Nurga kinnistu ehitusloa eelnõu kooskõlastamata jätmise

Olete esitanud Transpordiametile kooskõlastamiseks Järva maakonna Paide linna Mäeküla Nurga kinnistule kavandatava teenindusjaam-tankla ehitusloa eelnõu.

Ehitusloa antakse välja teenindusjaam-tankla, varikatuse, gaasimahuti, kahe maa-aluse kütusemahuti, kahe elektriautode laadija, hinnaposti ja kolme lipumasti ehitamiseks. Ehitusloa aluseks on „Nurga teenindusjaam-tankla ehitusprojekt. Eelprojekti staadium“ (peaprojekterija Weidenberg OÜ, töö nr 2022-58).

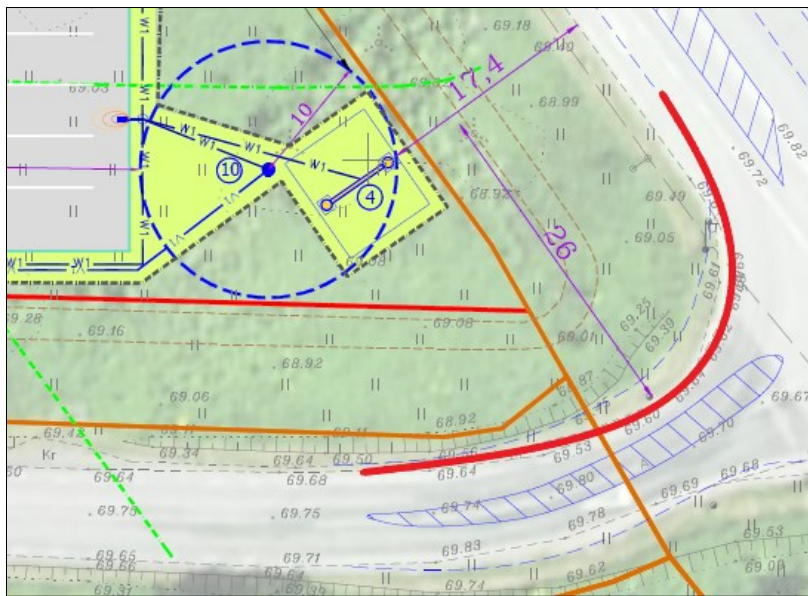
7. Riigiteede ristmiku lähedale on projekteeritud 19 m kõrgune hinnapost. Lähtudes liiklusseaduse § 5³ annab tee kaitsevööndisse liiklusvälise teabevahendi paigaldamiseks loa tee omanik juhul, kui teabevahend vastab sama paragrahvi lg 2 toodud tingimustele, sh ei piira nähtavust ristmikul. Hinnaposti asukoha valikul arvestada, et see jääks ristmiku alast (ristmiku alana käsitleda teede ristumiskohta pöörderaadiuste lõpuni, näidatud alloleval joonisel) vähemalt 25 m kaugusele.

Hinnaposti kauguse nõue 25 m ristmiku alast on kujunenud meie liikluskorraldajate ja ehituse juhtivinseneride koostöös parima praktika alusel. Hinnapost on küll suuremõtmeline reklaam (liiklusväline teabevahend), kuid sisaldab ka liiklejale vajalikku infot. Seetõttu lähtutakse väljakujunenud toimivast praktikast, sh on loobutud hinnatulba puhul liiklusseaduse nõudest, et Euroopa teedevõrgu tee ja selle kaitsevööndi alale võib liiklusvälise teabevahendi paigaldada ainult rööpselt tee teljega.
